Spettabile
Comune di Padova

OSSERVAZIONI DELL'ASSOCIAZIONE COMITATO MURA DI PADOVA AL PIANO PARTICOLAREGGIATO DELLE AREE COMPRESSE NEL "SISTEMA PRATO DELLA VALLE"

Fig. 4 G. Jappelli, Scuola di Natazione, 1820 c.a

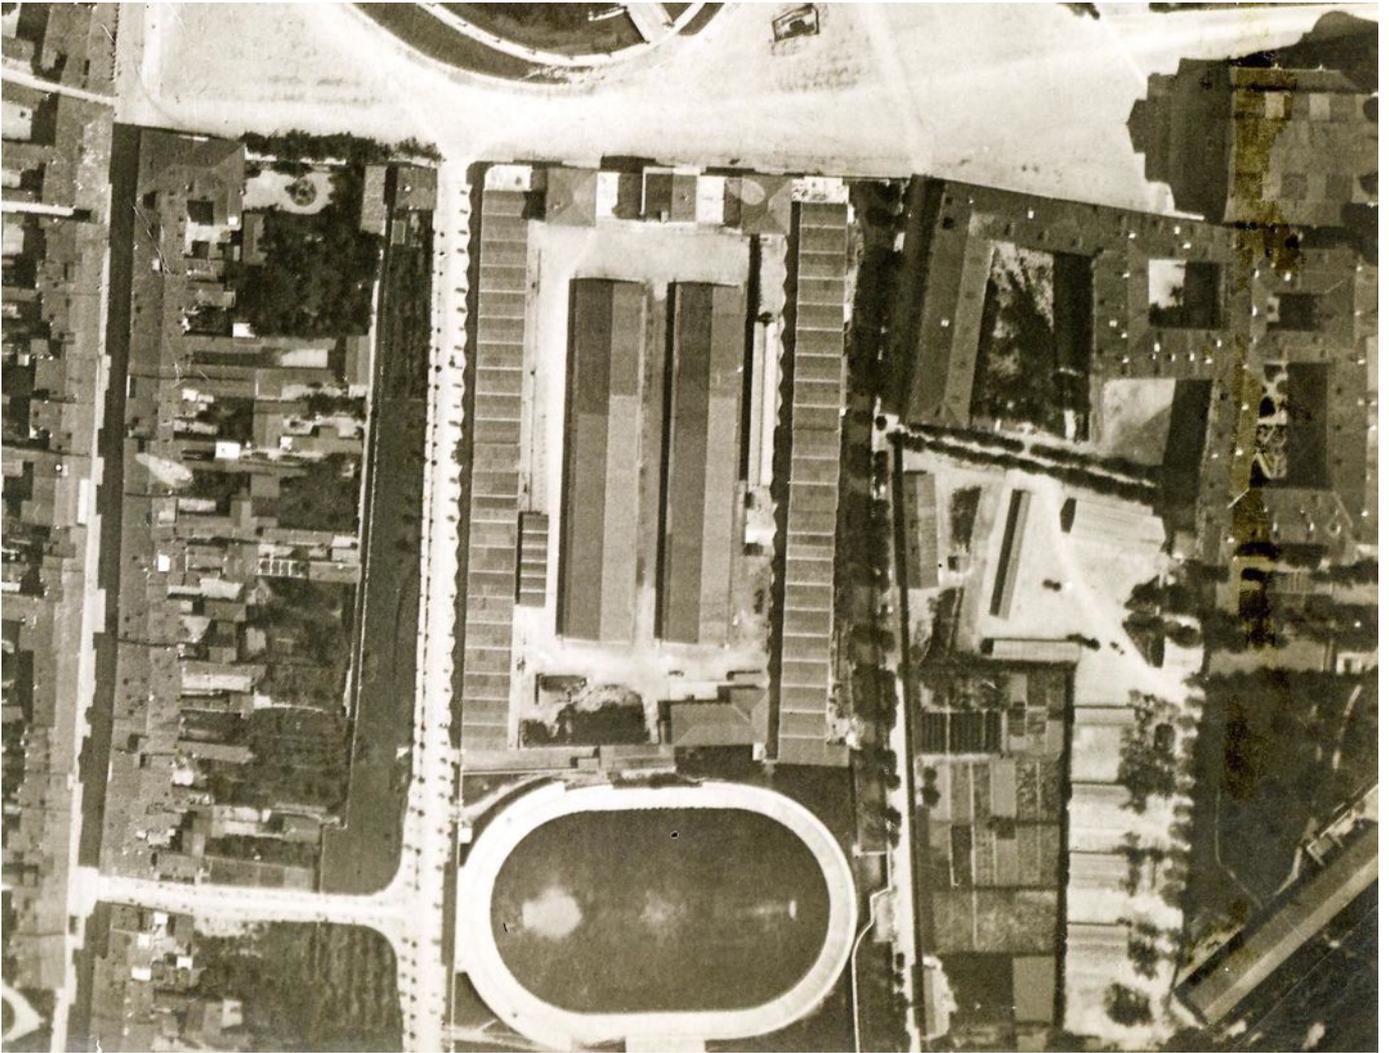
- che non a caso, Giuseppe Jappelli aveva progettato una *Scuola di Natazione* (**fig. 4**), nell'area ancora di proprietà comunale, posta all'angolo tra via 58° Fanteria (l'antica via Venturina) e la strada di circonvallazione interna, via Marghera collegando le mura e il Prato della Valle con un *Passeggio* alberato;
- che l'attuale via Giosuè Carducci, frutto della nuova viabilità legata agli interventi urbanistici di fine Ottocento e dei primi Novecento, finalizzata a urbanizzare le aree ancora inedificate, è priva dei valori dell'asse Alicorno-via 58° Fanteria (**fig. 5 e 6**).
